**Centrale solaire photovoltaïque au sol**  
**Lieu-dit « Le Carteyrou », Tour de Faure (46)**

**Dossier n° PC 046 320 20 90005**

**Réponse à l'avis de l'autorité environnementale n° saisine 2021 – 9256 / n° MRAe 2021APO39 sur le dossier présentant le projet et comprenant l'étude d'impact**

Février 2022

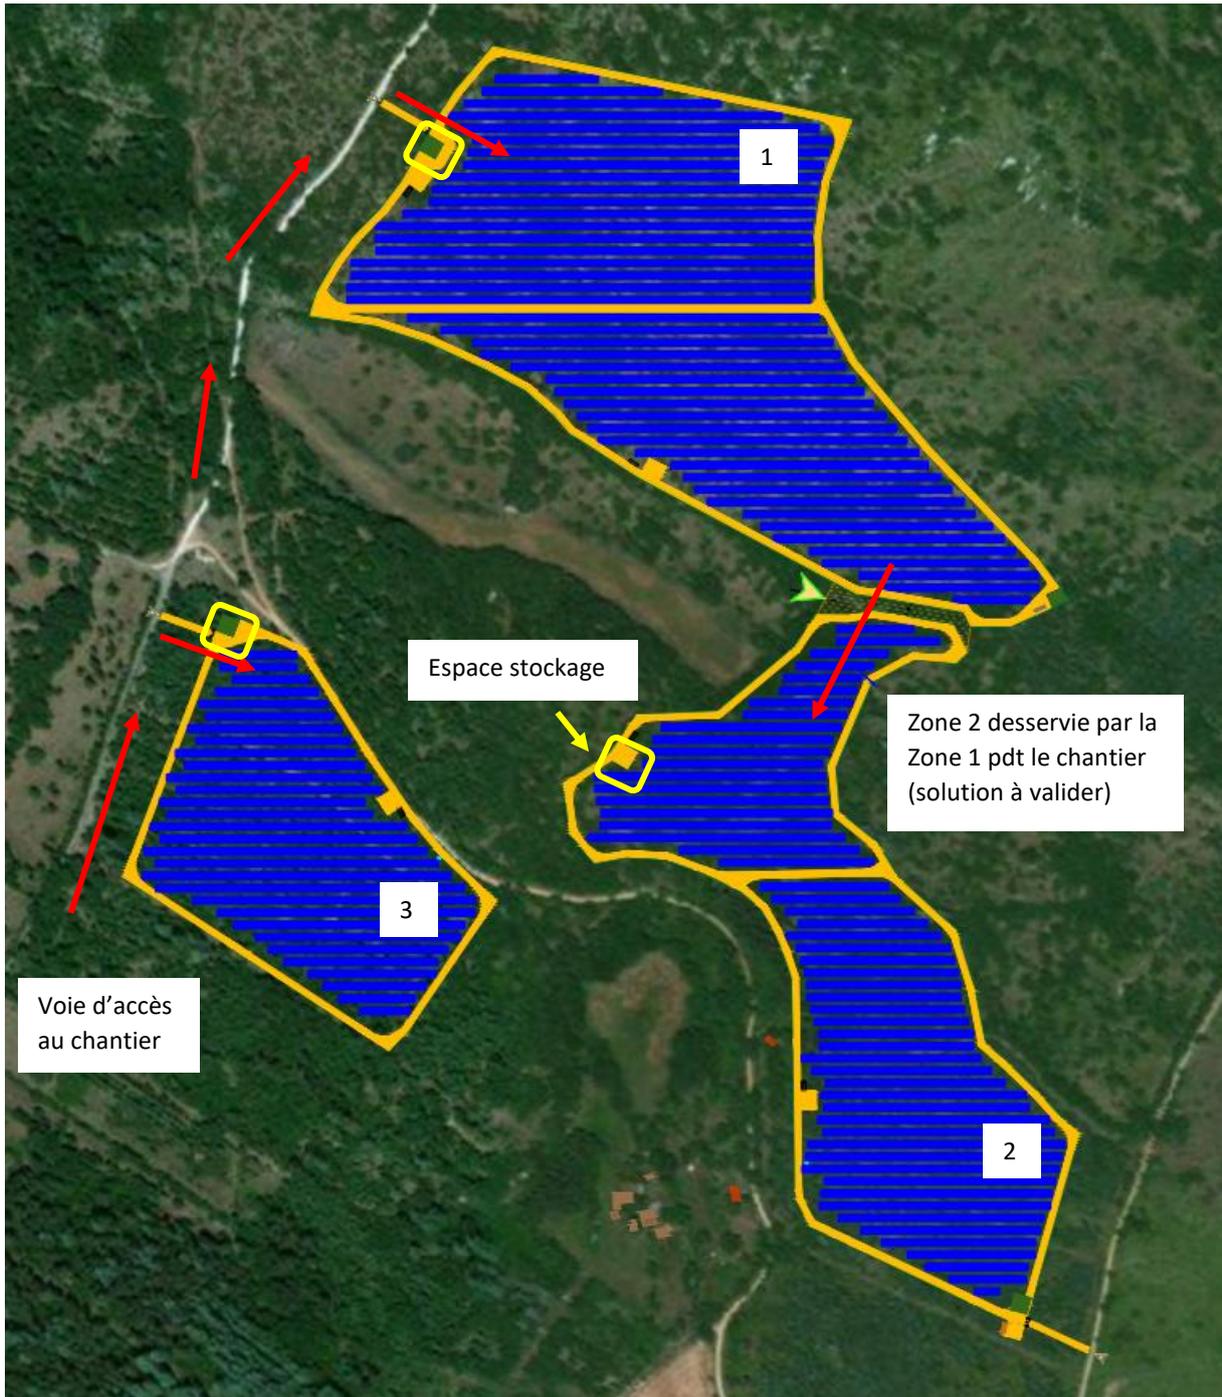
**La MRAe recommande de compléter la description des aménagements nécessaires en phase de chantier, en incluant les travaux préalables de remodelage et aménagement des terrains, et de mener à la suite une analyse de leurs impacts sur l'ensemble des enjeux environnementaux.**

Une base de vie sera aménagée sur la zone de chantier et sera clôturée dès le début des travaux. Celle-ci comportera des pré-fabriqués (bureau, vestiaire, cantine, sanitaires). Le positionnement de la base de vie sera décidé lors de la préparation du chantier. Au vu des accès existants autour du projet, la seule voirie lourde existante pour l'arrivée des véhicules de chantier est la voie d'accès au lieu-dit Les Places. La base de vie pourrait donc être localisée dans le secteur ROUGE ci-dessous :

Dans chacun des 3 secteurs, une aire de stockage des matériaux et des engins sera aménagée, par exemple sur les emplacements des bâches à incendie qui seront mises en place en fin de chantier.

Figure : Tracé du raccordement

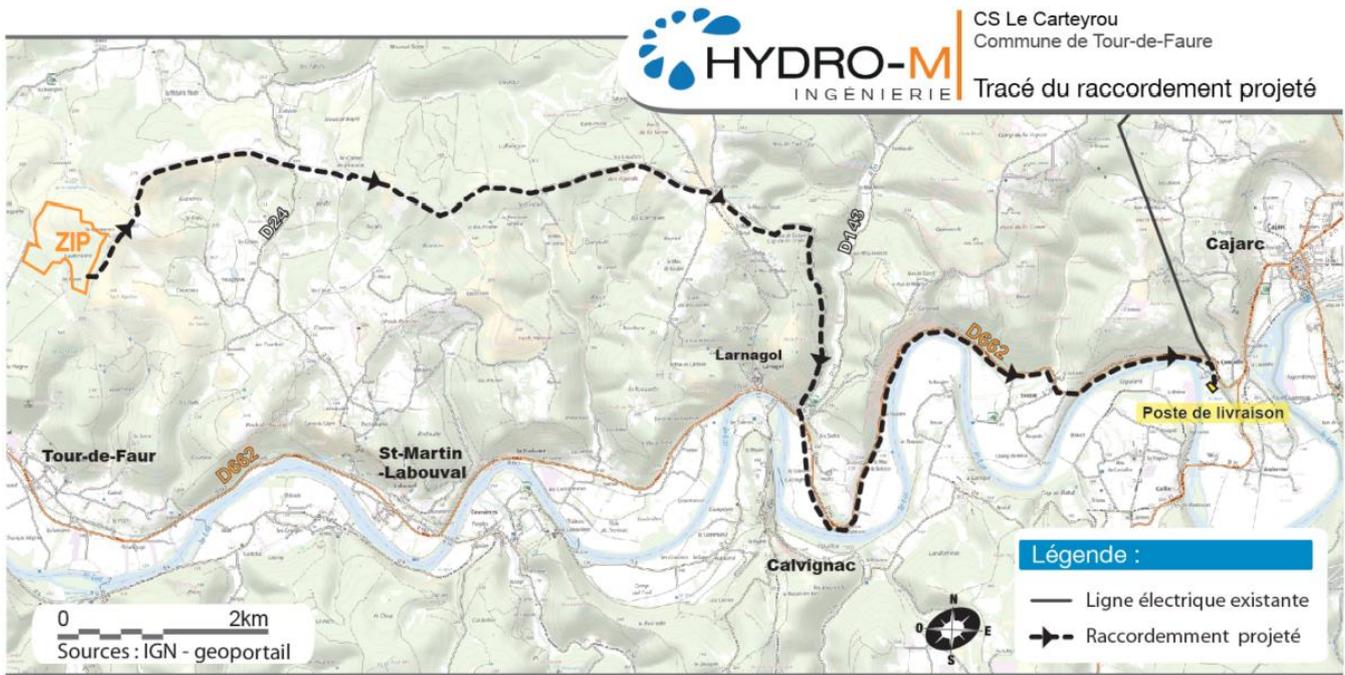
**La MRAe recommande de localiser le tracé du raccordement et d'intégrer une analyse des incidences potentielles sur les habitats naturels, la faune et la flore le long de(s) l'itinéraire(s) de raccordement électrique du projet jusqu'au poste source (cartographie et description des enjeux a minima à partir de la bibliographie disponible). Elle recommande de présenter des mesures d'évitement ou de réduction en conséquence.**

Le raccordement au réseau électrique national sera réalisé sous une tension de 20 000 Volts depuis les deux postes de livraison de la centrale photovoltaïque qui sont l'interface entre le réseau public et le réseau propre aux installations. C'est à l'intérieur des deux postes de livraison que l'on trouve notamment les cellules de comptage de l'énergie produite.

Le raccordement est réalisé sous maîtrise d'ouvrage d'ENEDIS. La procédure en vigueur prévoit l'étude détaillée par ENEDIS du raccordement de la centrale solaire une fois le permis de construire obtenu. **Le tracé définitif du câble de raccordement ne sera connu qu'une fois cette étude réalisée.** Les résultats de cette étude définissent de manière précise la solution et les modalités de raccordement. Cet ouvrage de raccordement qui sera intégré au Réseau de Distribution fera l'objet d'une demande d'autorisation selon la procédure définie par l'Article 50 du Décret n°75/781 du 14 août 1975 modifiant le Décret du 29 juillet 1927 pris pour application de la Loi du 15 juin 1906 sur la distribution d'énergie. Cette autorisation sera demandée par le Gestionnaire du Réseau de Distribution qui réalisera les travaux de raccordement du parc photovoltaïque. Le financement de ces travaux reste à la charge du maître d'ouvrage de la centrale solaire.

**L'évacuation de l'électricité produite est prévue sur le poste source de Cajarc**, situé à environ 18,5 km à l'Est du projet sur la commune de Cajarc, en suivant les chemins et les accotements routiers. Le raccordement s'effectuera par des lignes enfouies dans le sol le long des routes/chemins publics.

*Carte hiérarchisant les enjeux des habitats naturels (sans équipements) :*

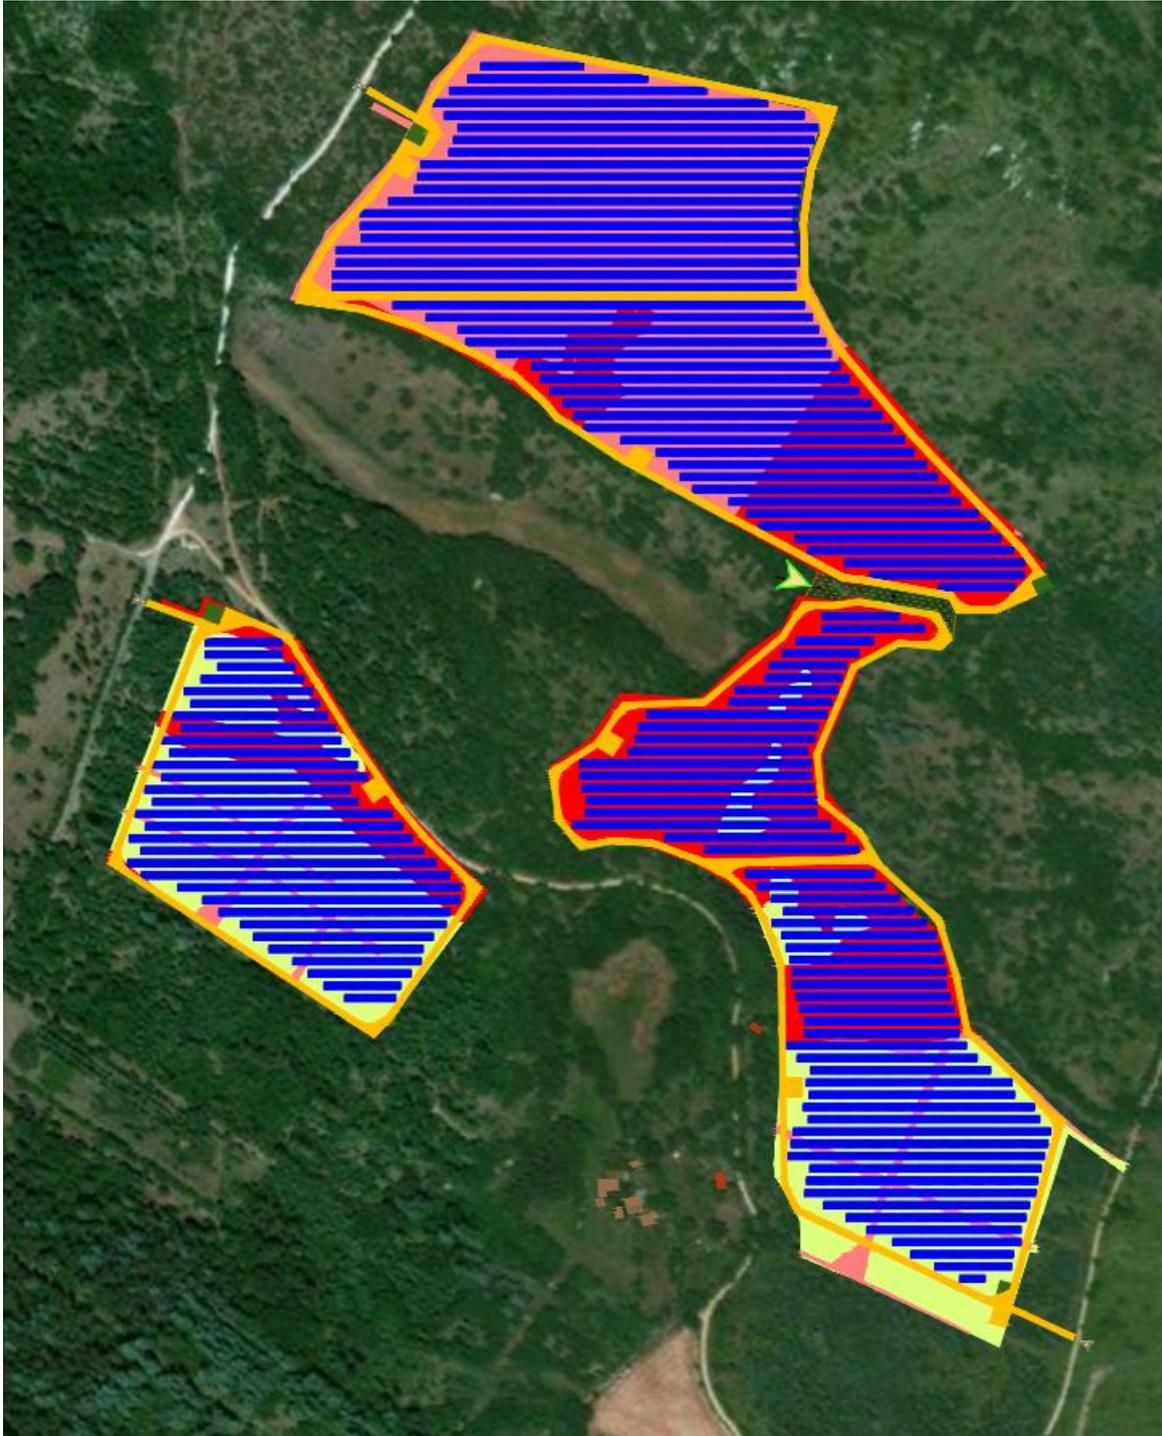
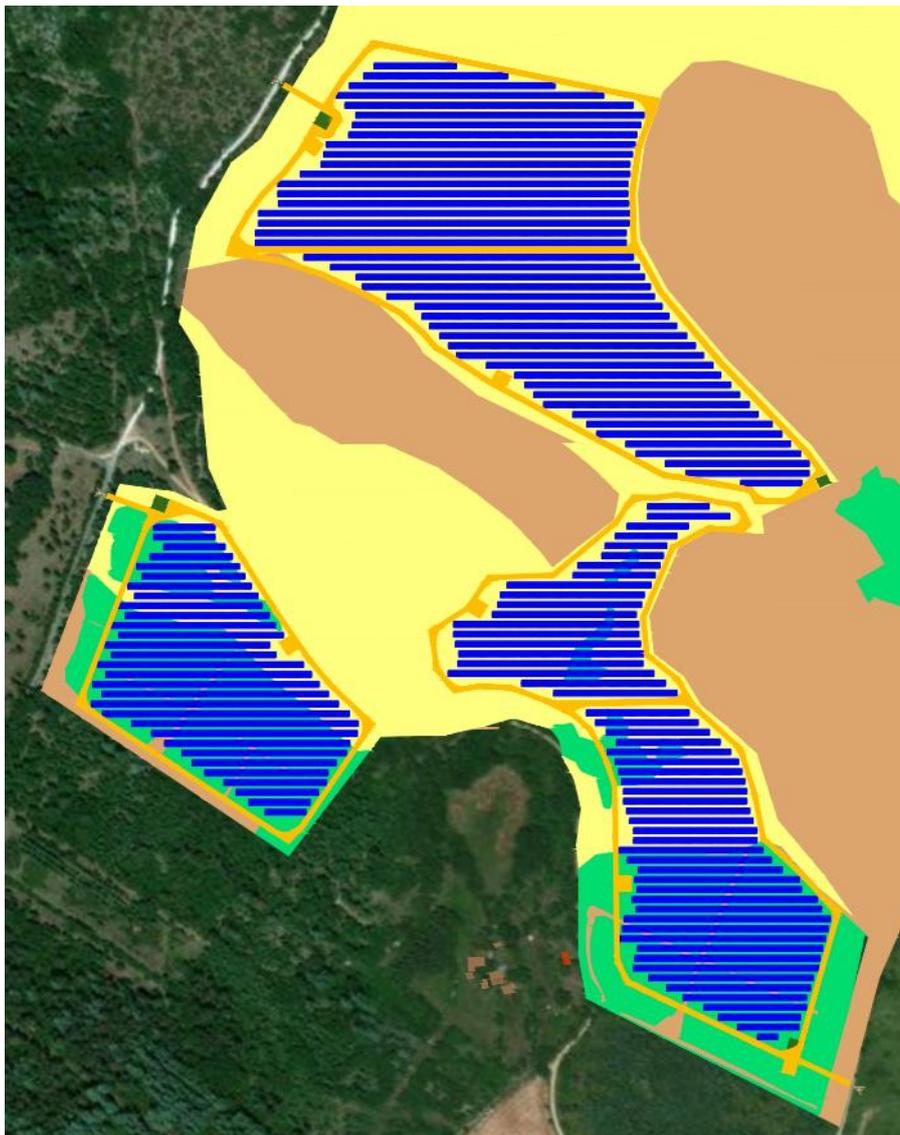
**La MRAe recommande que les cartes présentant les différents enjeux naturalistes comportent l'ensemble des équipements et infrastructures afin de mieux localiser les impacts et ainsi d'en apprécier plus aisément les conséquences.**

L'ensemble des équipements et infrastructures ont été représentés sur les cartes présentant les enjeux naturalistes.

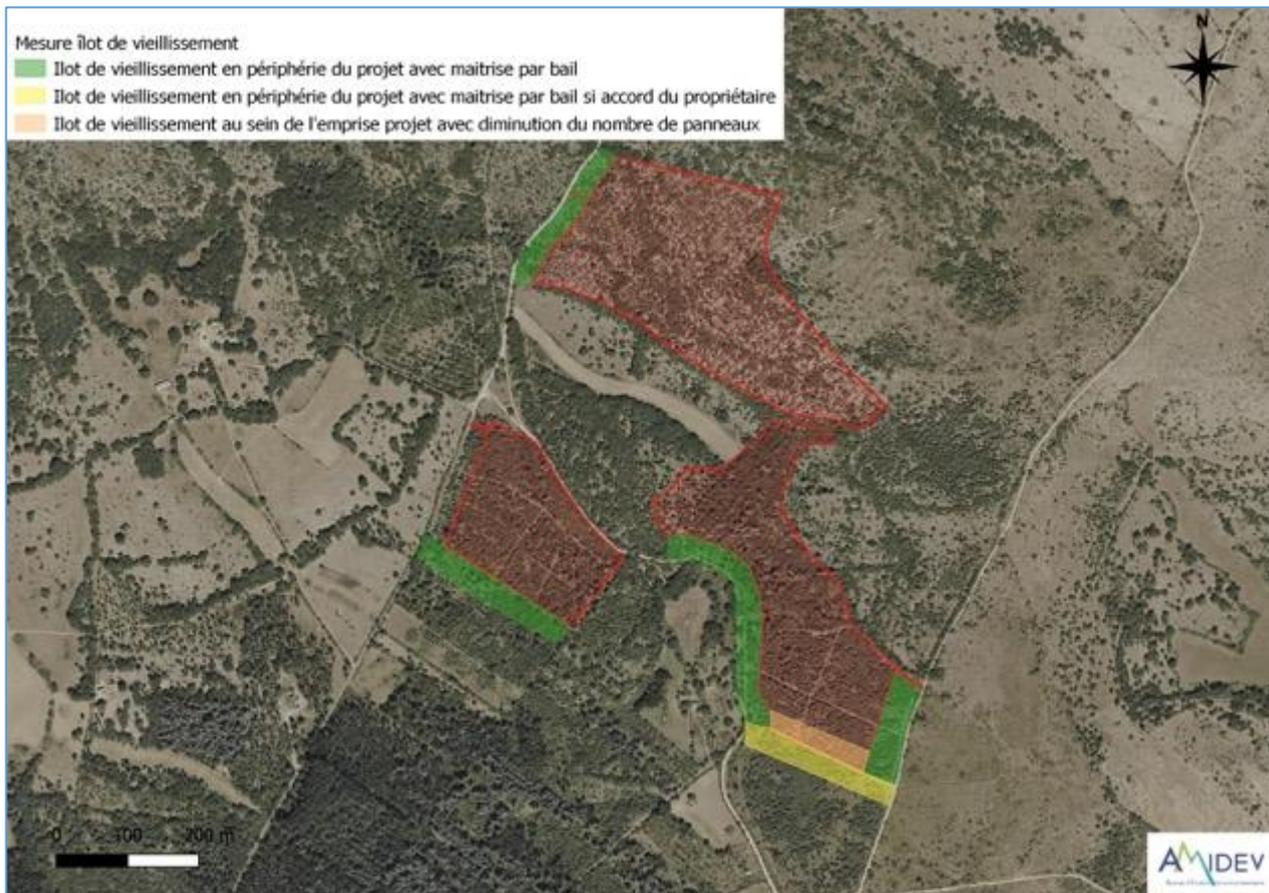
**La MRAe évalue que compte tenu des niveaux des impacts résiduels qui demeurent modérés pour la biodiversité, le paysage et le patrimoine, il est nécessaire, si le choix du site n'est pas revu, de renforcer les mesures ERC pour les faire coïncider avec les niveaux d'incidences résiduelles.**

Afin de limiter l'incidence paysagère et la perte d'habitats boisés pour la faune sur l'emprise travaux, il est prévu la plantation de haies arbustives sur les percées visuelles existantes sur une longueur d'environ 700 ml, et une vingtaine d'arbres en entrée de site. Ces bosquets et haies seront particulièrement propices à l'avifaune des milieux boisés/bocagers (alimentation et nidification), ainsi qu'aux reptiles (zones d'hivernage, de thermorégulation).

Les haies arbustives se positionneront à l'avant des clôtures et viendront en complément des bandes boisées entourant le site qui s'éclaircissent afin de renforcer la densité végétale de ces espaces tampons. Il est prévu d'implanter un arbuste pour 2 ml et un arbre baliveau pour 5 ml, soit un total maximum d'environ 350 arbustes et 140 arbres baliveau plantés. Cette densité de plantation sera adaptée en fonction de la densité des boisements existants, et des percées visuelles mises en évidence lors de la préparation du chantier.

La plantation d'arbres tiges et de bosquets (26 arbres prévus) se fera en entrée du site dans le secteur ouest.

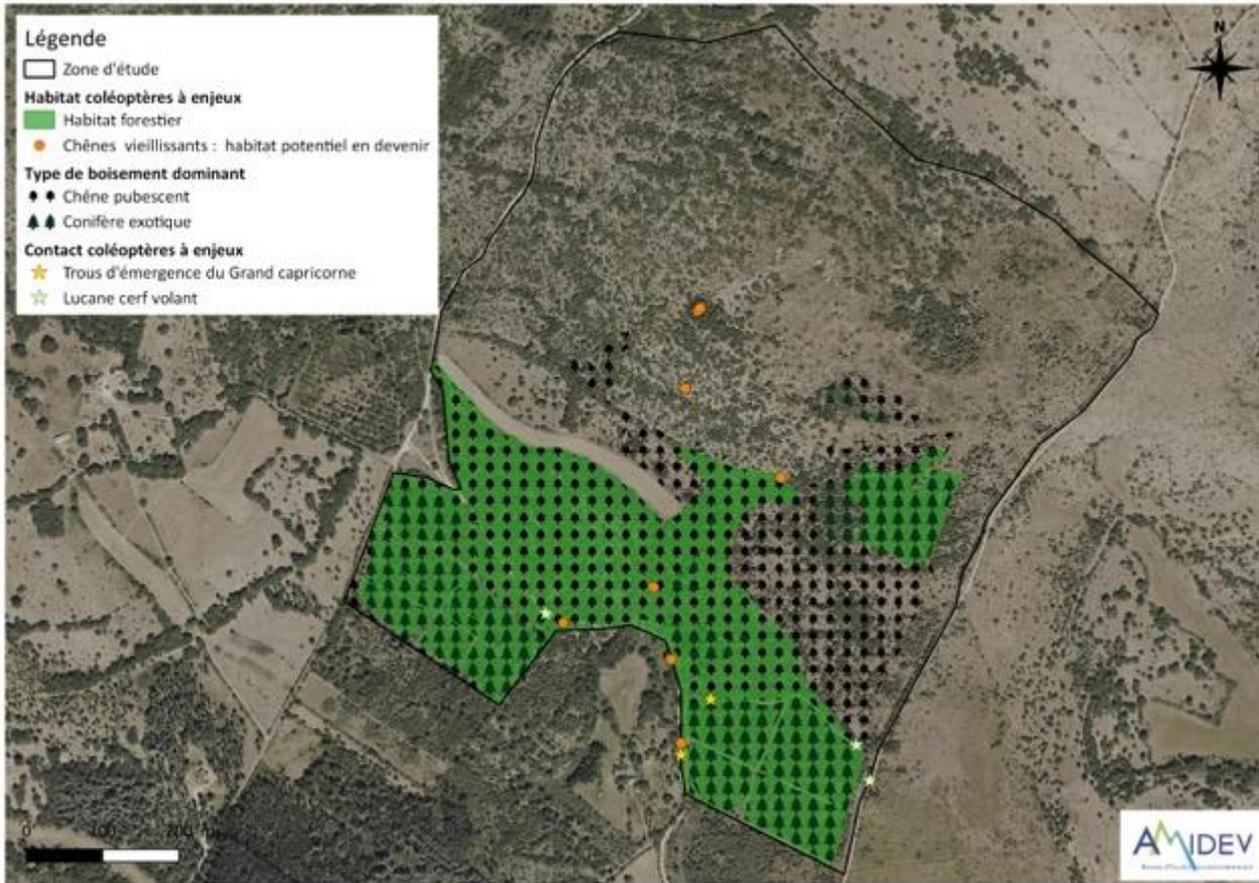
**La MRAe recommande de revoir la séquence d'évitement, de réduction et de compensation afin de renforcer, si le choix du site est maintenu, les mesures proposées, celles retenues aujourd'hui n'étant pas suffisantes pour minimiser les risques de destruction d'espèces protégées.**

En plus d'une réduction de l'emprise du projet, le calendrier écologique a été modifié de façon à réduire le risque de destruction d'espèces protégées.

**Carte : Localisation de principe des îlots de vieillissement**

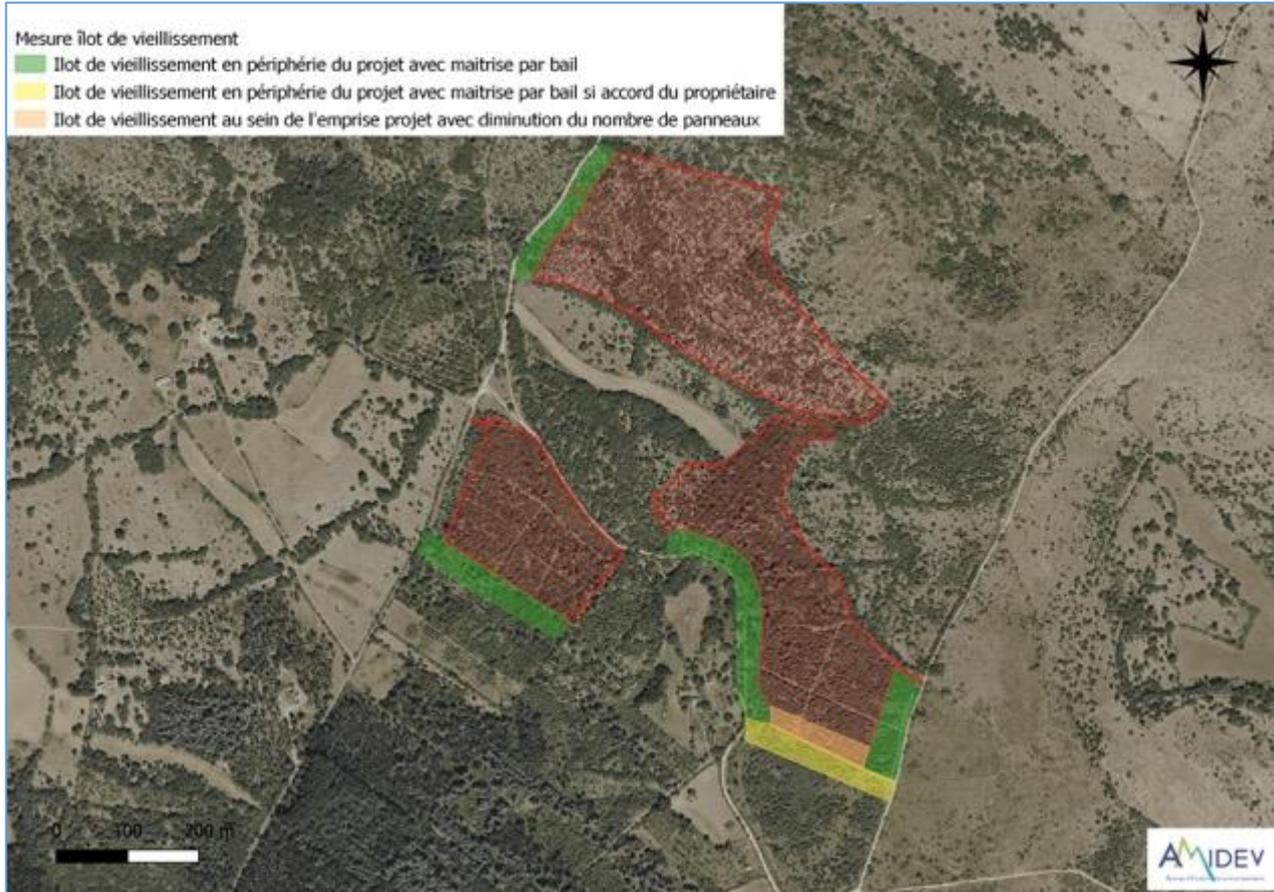
**La MRAe recommande de revoir la méthodologie et de compléter les campagnes d'inventaires pour le Grand Capricorne et le Lucane cerf-volant afin de confirmer le niveau d'enjeu retenu localement, en fonction des résultats. La MRAe recommande de revoir le niveau des impacts potentiels et en tant que de besoin, de renforcer les mesures d'évitement, de réduction ou de compensation nécessaires pour parvenir à des incidences résiduelles faibles ou très faibles. Elle recommande que les travaux de débroussaillage et déboisement soient réalisés entre la mi-septembre et la mi-octobre, afin de limiter le dérangement sur les groupes d'espèces présents sur l'aire d'étude.**

Afin de favoriser la biodiversité et en particulier la présence d'insectes saproxyliques à enjeux, il est prévu la mise en place d'îlots de vieillissement sur les bandes boisées périphériques (cf carte ci-dessous). Les espaces en vert foncé, localisés en périphérie, sont intégrés à l'emprise du projet et seront gérés par Total Energie sur l'ensemble de la durée d'exploitation de la centrale (maîtrise par bail de 30 ans).

Au sud de la parcelle sud-est, l'emprise du projet a été réduite de 25m pour permettre de conserver un îlot de vieillissement implanté en périphérie sud-est du projet avec une maîtrise par bail de TotalEnergies (cf. zone en orange ci-dessous). La partie en jaune n'est plus d'actualité, car nous avons pris le parti de réduire le projet (zone orange).
